ÚZEMNÍ PLÁN MĚSTA BRNA

Textová část Odůvodnění

Kapitola 18 Rozhodnutí o námitkách (včetně odůvodnění)

Svazek Nb64 *(bez osobních údajů)*

Přípomínka číslo 1 (zákres)

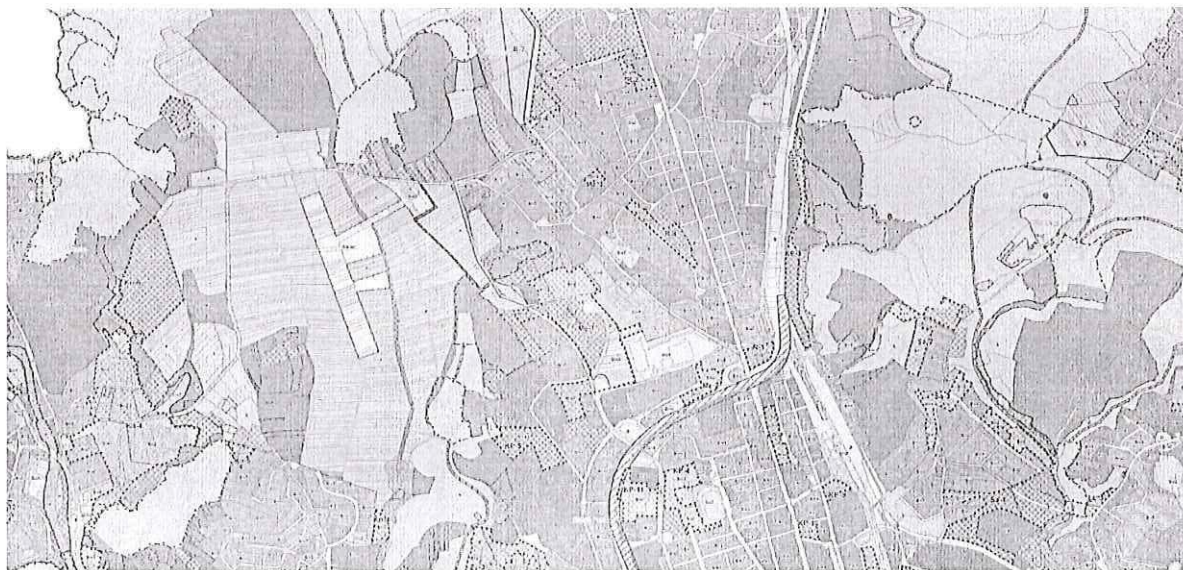
1

Připomínka číslo 3 (zákres)

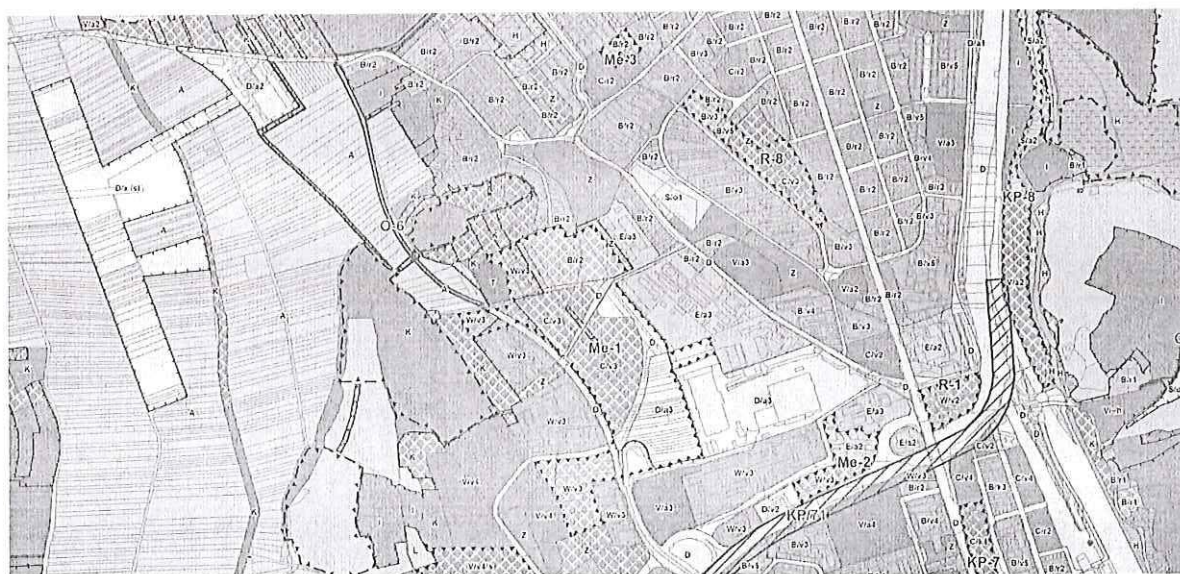
3

Připomínka	číslo:	4
------------	--------	---

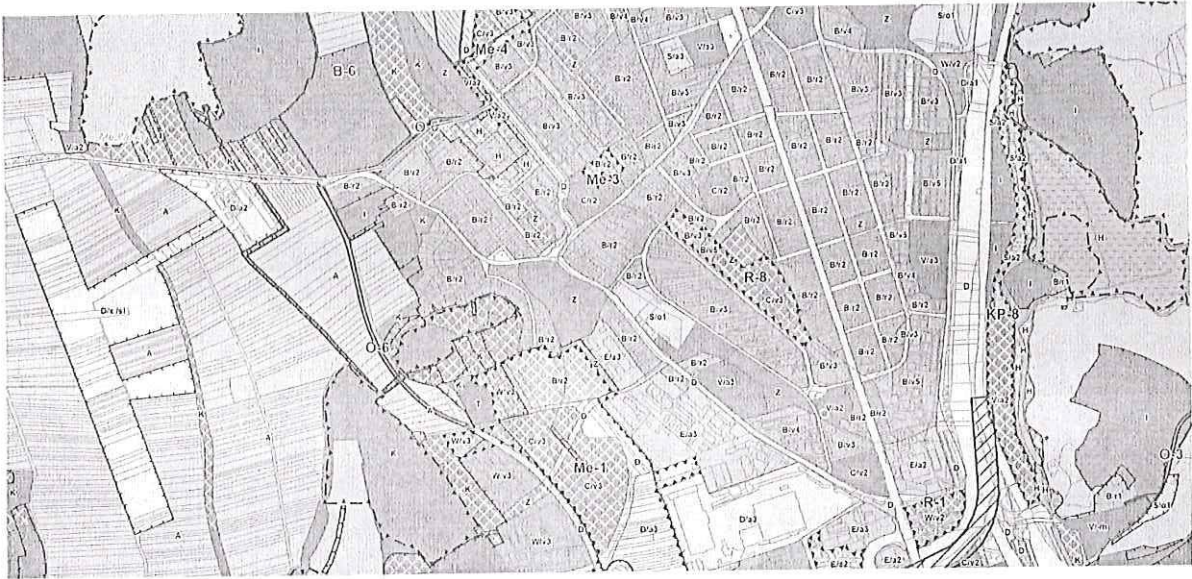
4 Požadují vypuštění plánovaných územních rezerv pro komunikace: mezi ulicí Turistickou (od křižku) a ulicí Purkyňovou mezi Medláneckými kopci, mezi ulicí Turistickou a ulicí V Újezdech.

Připomínka číslo 5 (zákros)

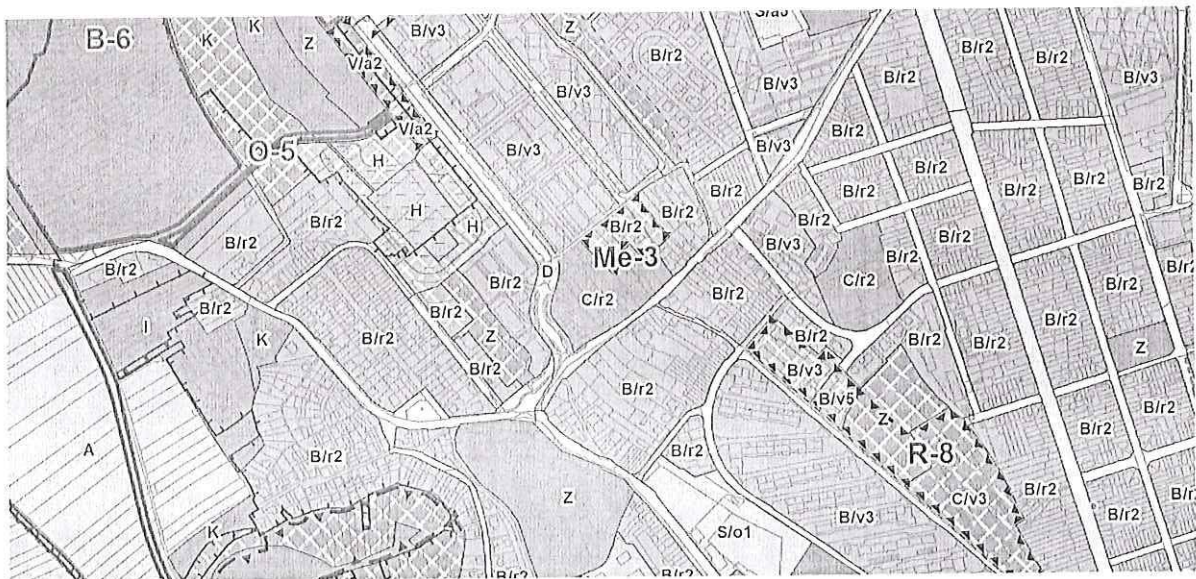
6

Připomínka	číslo:	6
------------	--------	---

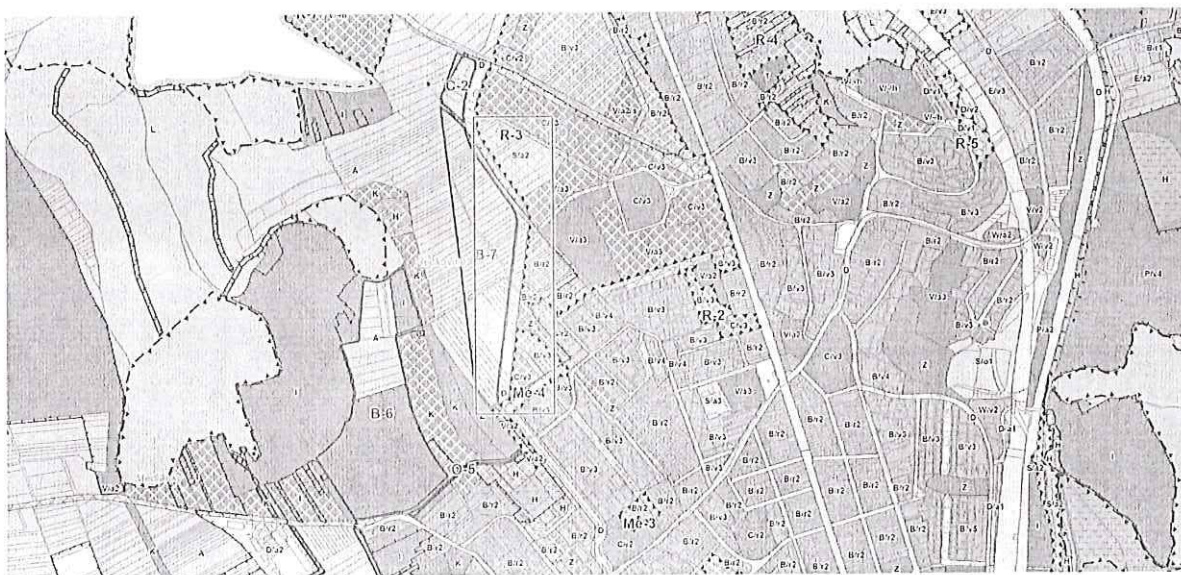
7 - **10** Požadují změnit plánovanou výstavbu na polích mezi Medláňkami, Rečkovcemi a Ivanovicemi výhradně na méně intenzivní nízkopodlažní výstavbu s úrovní podlažnosti 2, ideálně výstavbu rodinných domů a jejich funkční komunikační napojení do území té městské části, kde je tato výstavba plánována. Požadujeme zásadní snížení intenzity využití území colých rozvojových ploch R-3 a Me-4 (méně obyvatel, méně pracovníků) a to také výrazným rozšířením ploch zeleně Z, kterých by mělo být násobně více, než je v lokalitě plánováno.

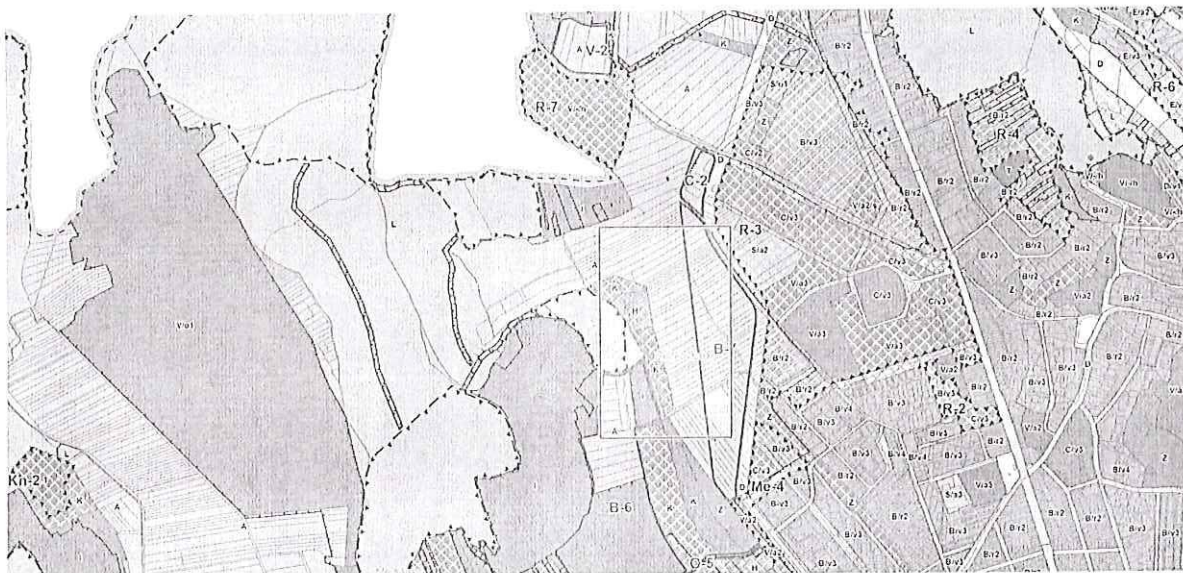
Požadují zachovat stávající stabilizovanou plochu vysazeného a vzrostlého biokoridoru kolem Medláneckého potoka jako plochu Územního systému ekologické stability (ÚSES) – biokoridor - a dle reálného stavu masivních výsadeb kolem polní cesty na pozemku p. č. 1818 v k. ú. Medláňky vymezit plochu krajinné zeleně K.

Připomínka číslo 9 (zákres)

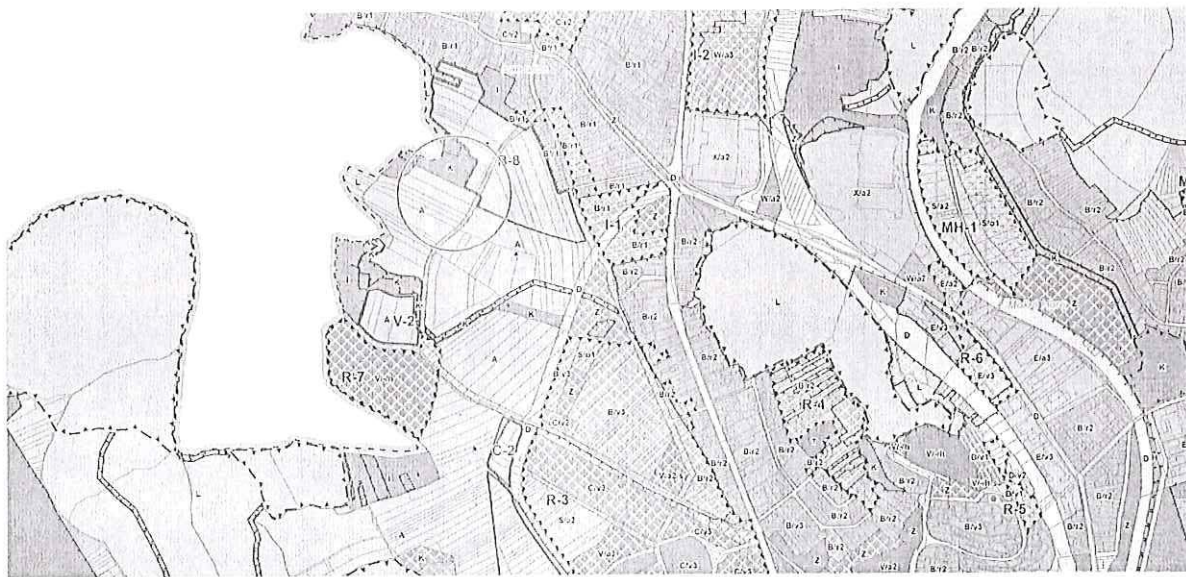
15 Požadují plochu vedle stromové kaple na pozemku p. č. 1353 v k. ú. Medlánky vymežit pro vzpomínkový háj s možností pohřbívání ke kořenům jako plochu V/x/h. **15**

Připomínka	číslo:	1
------------	--------	---

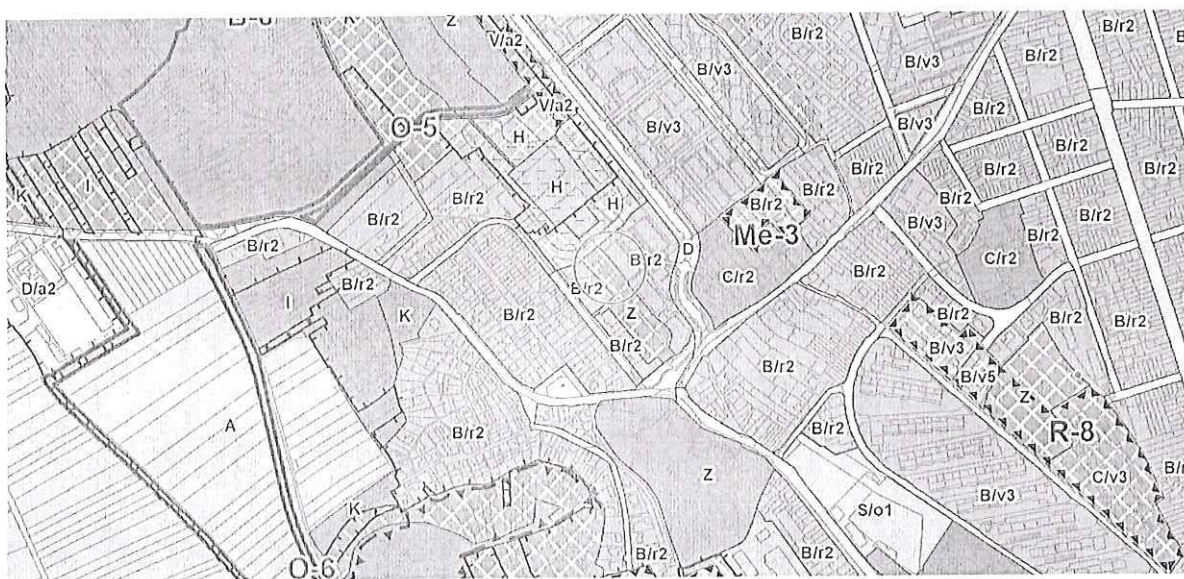
16 Požadují plochu části městských pozemků při ul. Rysova p. č. 985/1 a 985/19 v k. ú. Medlánky, kde se nachází zahrada MŠ a veřejná zeleň, ponechat jako plochy zeleně Z; v případě trvání požadavku na doplnění zástavby změnit na plochu veřejné vybavenosti V pro možnost vybudování domova pro seniory. **16**

Připomínka číslo: 1

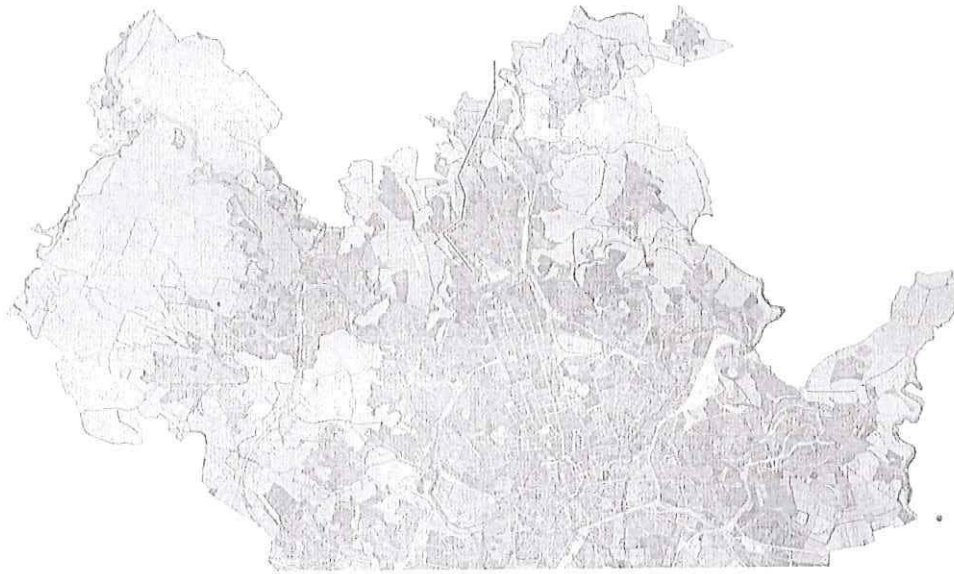
Požadují zahrnout cyklostezku spojující Technopark a Průmyslovou zónu v Kuřimi kolem kasáren v Řečkovících, Ivanovice a Českou.

Konečné vyhodnocení podání se vztahuje k výslednému řešení Návrhu nového ÚPmB: Návrh Územního plánu města Brna pro opakované veřejné projednání (06/2021) byl upraven a požadované propojení cyklostezkou Technologický park - Kuřim bylo doplněno o tuto trasu do výkresu 2.2. a Odůvodnění. Tímto je požadavek zohledněn.

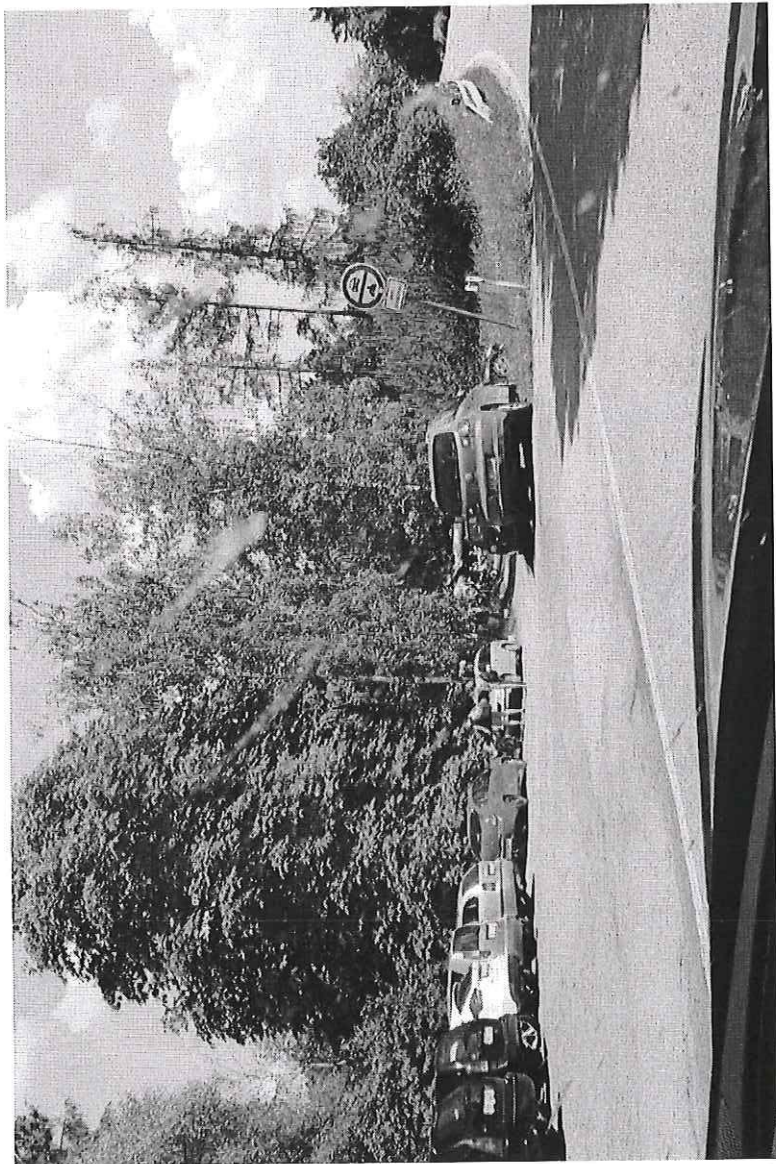
Věcná podstata způsobů vypořádání předmětného podání zůstává nadále relevantní, přestože návrh nového územního plánu města Brna prošel přepracováním s ohledem na Pokyny ZMB z roku 2022 a byl uveden do jednotného standardu ÚPD dle stavebního zákona a jeho prováděcích předpisů. Výše uvedené texty je tedy nutno chápat také ve smyslu těchto úprav.
